AT6558R 替换 UBX-G7020/G8030 设计手册

版本: V1.0

二、AT6558R 替换 U7020/G8030 修改点:

图 1 AT6558R 替换 G8030 方案图

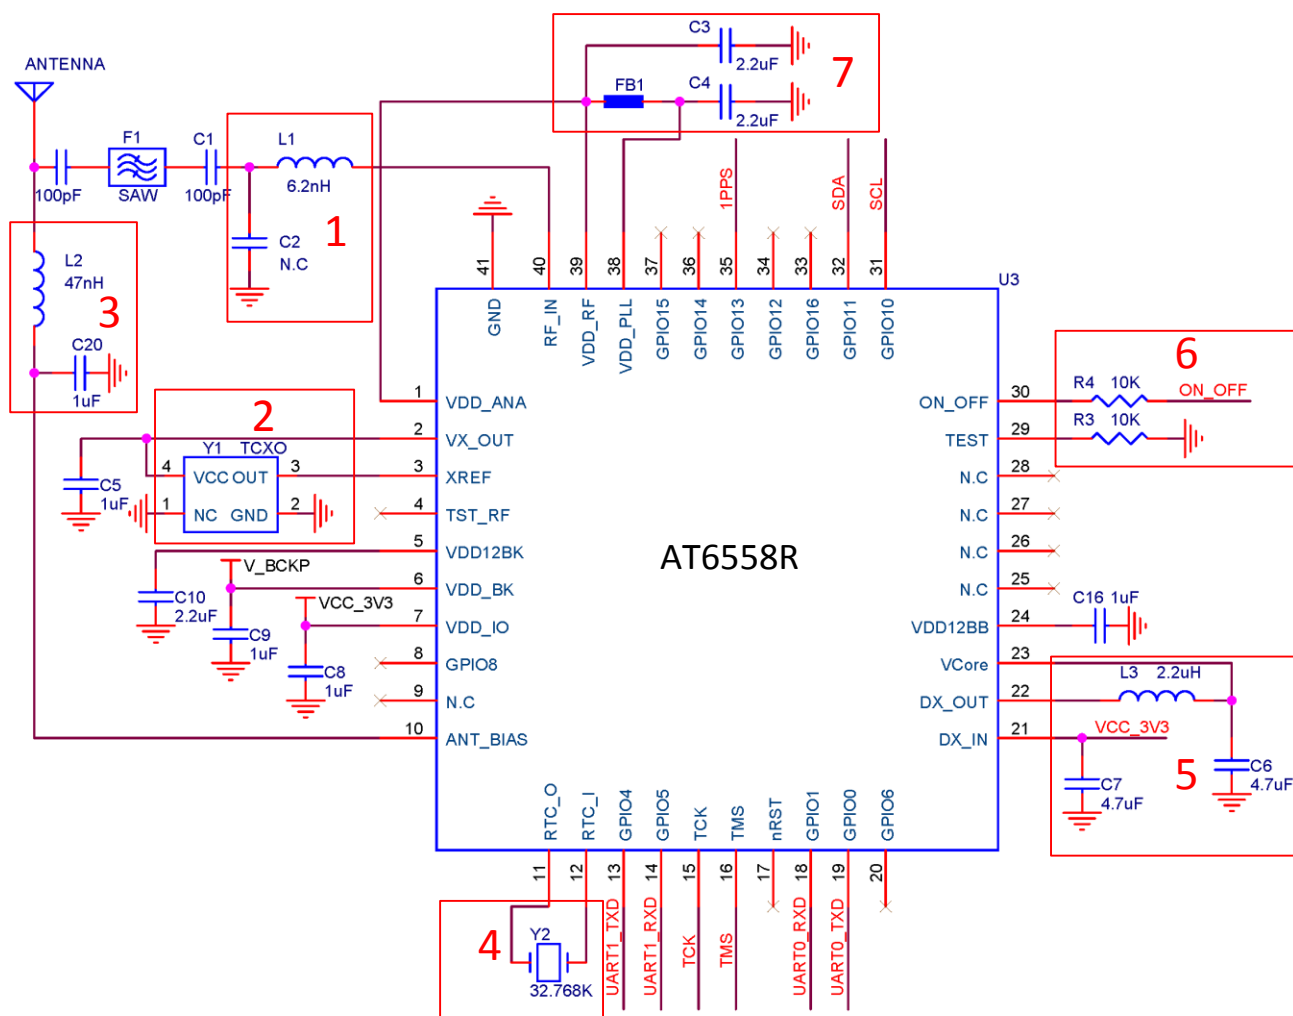
- 1、修改射频输入阻抗匹配网络，去掉电容 C2，电感 L1 修改成 6.2nH。
- 2、Pin2 输出电压与 VDD\_IO 电压相同。VDD\_IO 供电为 3.3V，所以请选用供电电压为 2.8V~3.3V 的 TCXO 有源晶振。
- 3、Pin10 用作有源天线供电，提供有源天线检测和短路保护。PCB 设计时电感 L2 和电容 C20 请靠近射频输入端。
- 4、RTC-OSC 内部已集成电容，晶体上不需要接并联的对地电容。
- 5、DCDC 电感 L3 修改为 2.2uH，电容 C6 修改为 4.7uF。
- 6、TEST(Pin29)接低电平，或者悬空。

ON\_OFF(Pin30)接关断控制信号。正常工作时接高电平(VCC\_3V3)，或者悬空。
- 7、VDD\_RF(Pin39)电容 C3 修改为 2.2uF，VDD\_PLL(Pin38)电容 C4 修改为 2.2uF。视情况磁珠 FB1 可以不加。

图 2 不用 DCDC 的推荐接法。

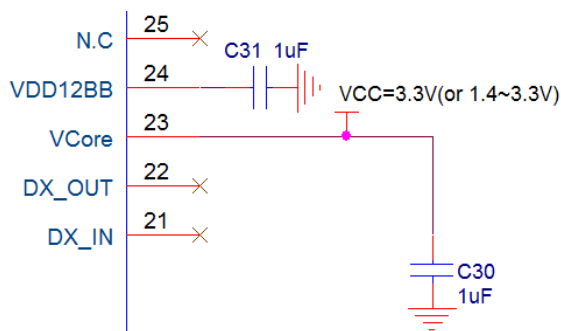
8、如果不用 DCDC 功能，Vcore 直接接电源，电压 1.4~3.3V。同时推荐 DCDC\_IN(Pin21)和 DCDC\_OUT(Pin22)悬空。DX\_IN/DX\_OUT/VCORE 同时接电源也可以，但不推荐。
